*AUTOROUTE 55  
ENTRE SAINT-CÉLESTIN ET L'AUTOROUTE 20  
ÉTUDE D'IMPACT SUR L'ENVIRONNEMENT*

*RAPPORT COMPLÉMENTAIRE*

Ce rapport contient les réponses du ministère des Transports aux questions du ministère de l'Environnement sur l'étude d'impact relative au prolongement de l'autoroute 55 entre Saint-Célestin et l'autoroute 20. La numérotation et l'ordre des aspects traités réfèrent à la lettre du ministère de l'Environnement que l'on retrouve à l'annexe 1.

PROFIL EN TRAVERS D-2301

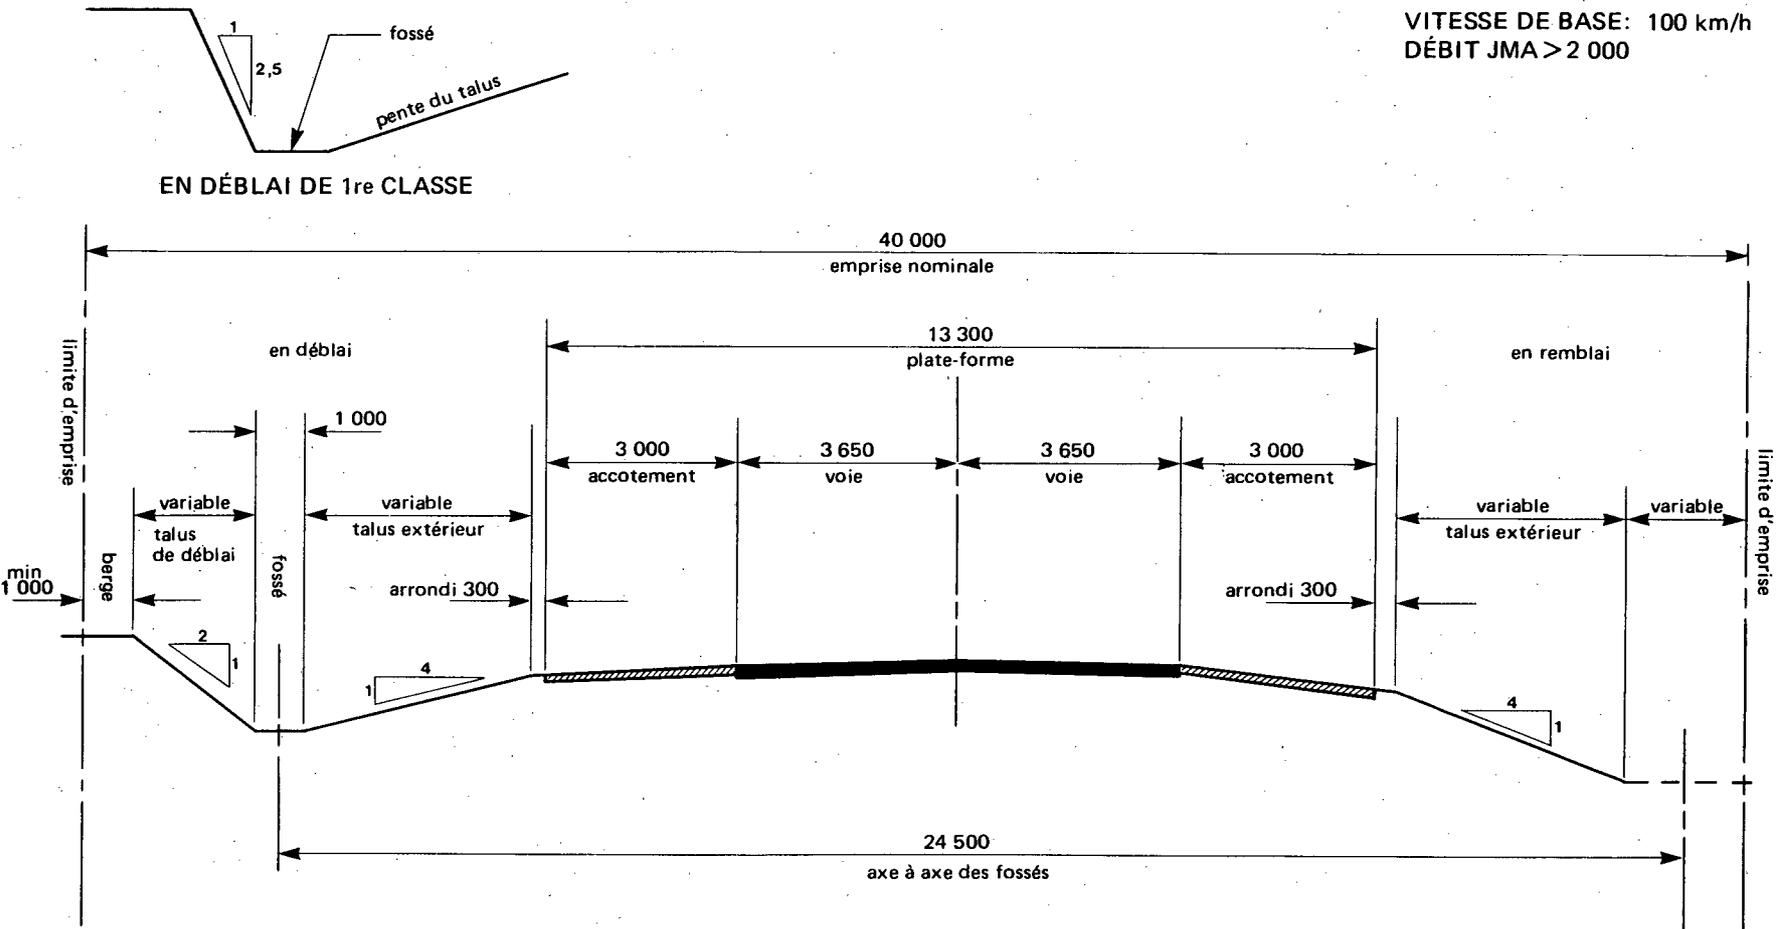
5. Est-ce que le M.T.Q. peut répondre aux besoins d'un lien routier entre l'autoroute 20 et la route 226 par la construction d'une route principale en milieu rural sans servitudes d'accès, avec possibilité d'élargissement à quatre voies? Nous demandons au M.T.Q. d'illustrer les caractéristiques ci-haut mentionnées.

6. Si le M.T.Q. ne peut pas répondre aux besoins d'un lien routier entre l'autoroute 20 et la route 226 par la construction d'une route principale sans servitudes d'accès avec possibilité d'élargissement à quatre voies, est-ce qu'il peut construire la première chaussée de l'autoroute 55 selon les caractéristiques d'une route principale en milieu rural sans possibilité d'élargissement à quatre voies.

Pour terminer, les caractéristiques d'une route principale en milieu rural avec un D.J.M.A. supérieur à 2 000 véh./jour sont illustrées par la planche D-2301, à l'annexe 2.
